TECHNISCHE INFORMATION

Datum: 09.02.2023
TI:
Automatentyp/en: 0323
HG/HO
Espresso
Ausführungen

Neuer Temperaturfühler für 2,0kW und 2,7kW Boiler

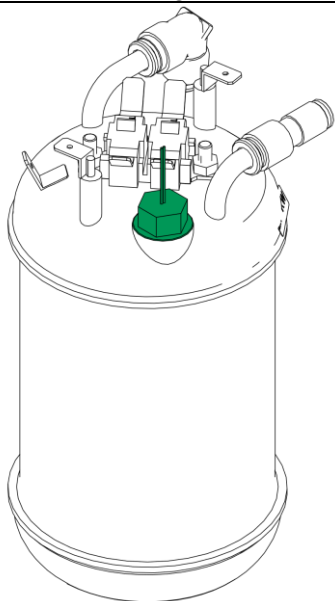
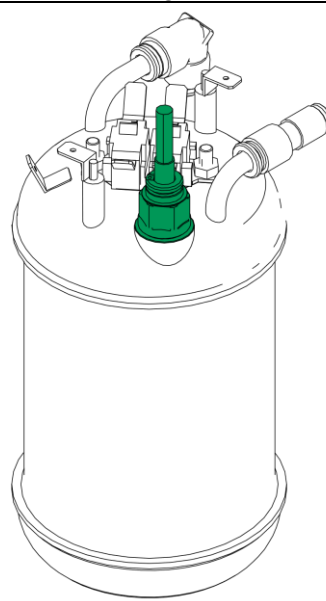
Der verschraubte Temperatursensor des Espresso Boilers ist nicht mehr verfügbar. Daher kommt ab der **Produktionswoche KW50 2022** mit der **Seriennummer 90538625** eine Einschraubverschraubung mit Schnellkupplung mit einem eingesteckten Temperatursensor zum Einsatz. Der Temperatursensor hat identische Leistungsmerkmale wie der ursprüngliche Sensor.

Bisheriger Boiler mit Temperaturfühler mit integrierter Verschraubung

Neuer Boiler mit Temperaturfühler für Einschraubverschraubung

Im Ersatzteillfall ist zukünftig der Rüstsatz Temperaturfühler mit der Artikelnummer 420 50 140 00 zu bestellen. Dieser beinhaltet neben der Einschraubverschraubung und dem Temperaturfühler auch eine ausführliche Montageanleitung.
